Buchholz in der Nordheide, den 12.02.2023

**Bebauungsplan „Am Schoolsolt, 1. Änderung“ / 21. Änderung Flächennutzungsplan 2020
Frühzeitige Beteiligung der Behörden gemäß § 4 (1) BauGB
hier: Beteiligung der Klimateams des Klimaforums Buchholz**

Übersicht Prüfung alternativer Standorte (o.M.)

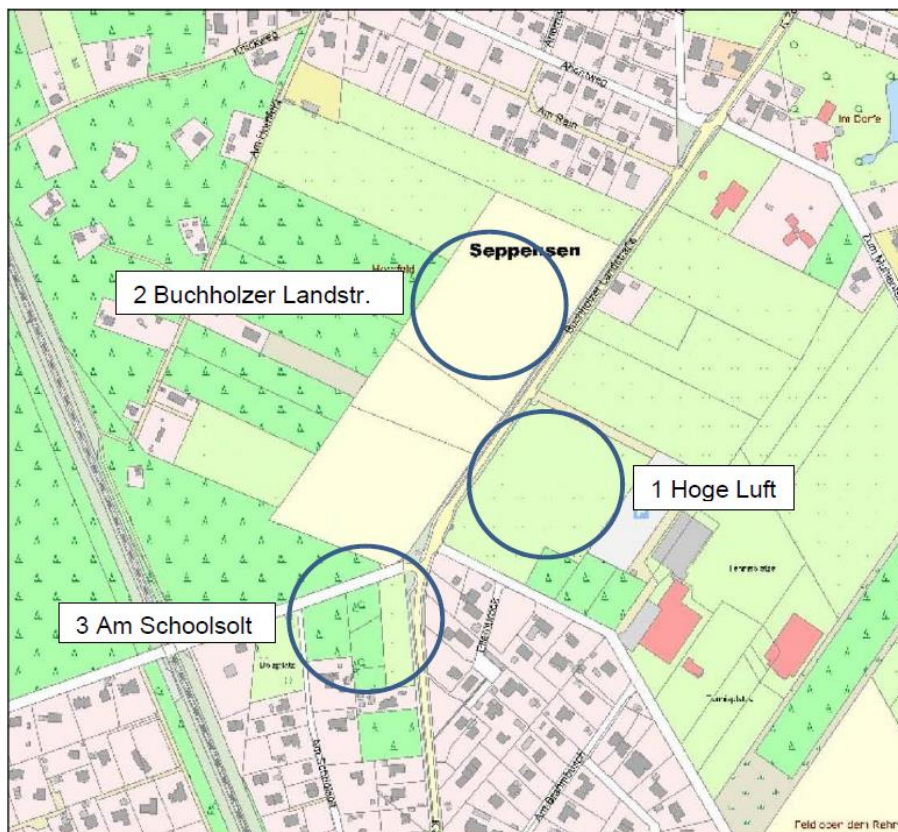
Vorab ein wesentlicher Hinweis zu den Beurteilungsgrundlagen: Die Darstellung des Suchgebiets im Lageplan auf Seite 5 der Erläuterungstextes stellt nicht die aktuelle Bestandssituation dar und ist folglich für die Beurteilung irreführend.

- Es fehlt die Darstellung der schon einige Jahre alten Sportanlage westlich der Fläche 1 mit Vereinsgebäuden und Parkplätzen.
- Außerdem existiert die kleine Waldfläche südlich von Fläche 1 nicht mehr.

Beide Punkte sind wesentlich für die Standortprüfung, durch ihr Fehlen bietet die Darstellung des Suchraums keine korrekte Grundlage für eine sachgerechte Diskussion. Der Lageplan ist zu aktualisieren.
